ED-HMI3010-116C

产品变更通知

by EDA Technology Co., Ltd

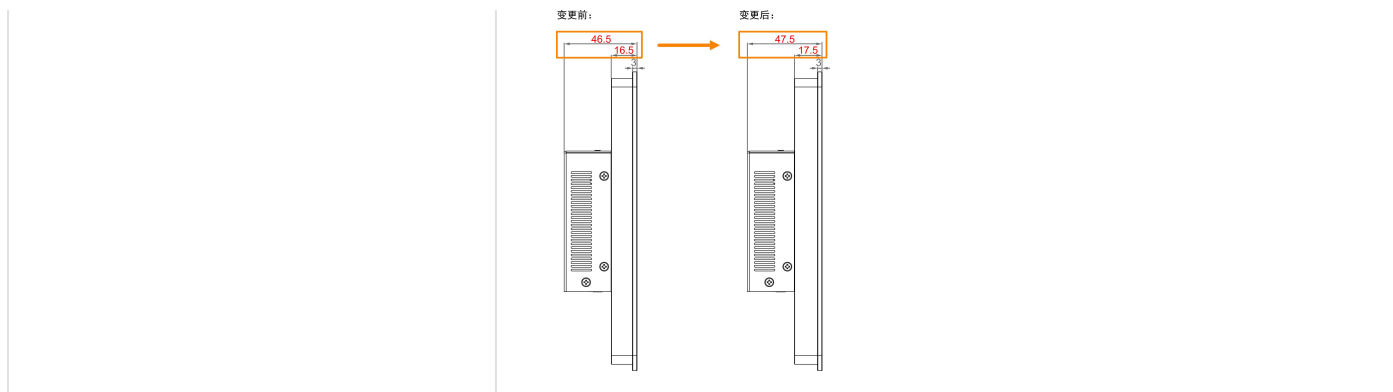
产品结构升级

变更点	说明
LCD屏框厚度增加1mm	对LCD屏框结构进行了优化设计，以预留更充裕的内部走线空间。 - LCD屏框厚度：由16.5mm调整为17.5mm。 - 产品总厚度：由46.5mm相应调整为47.5mm。
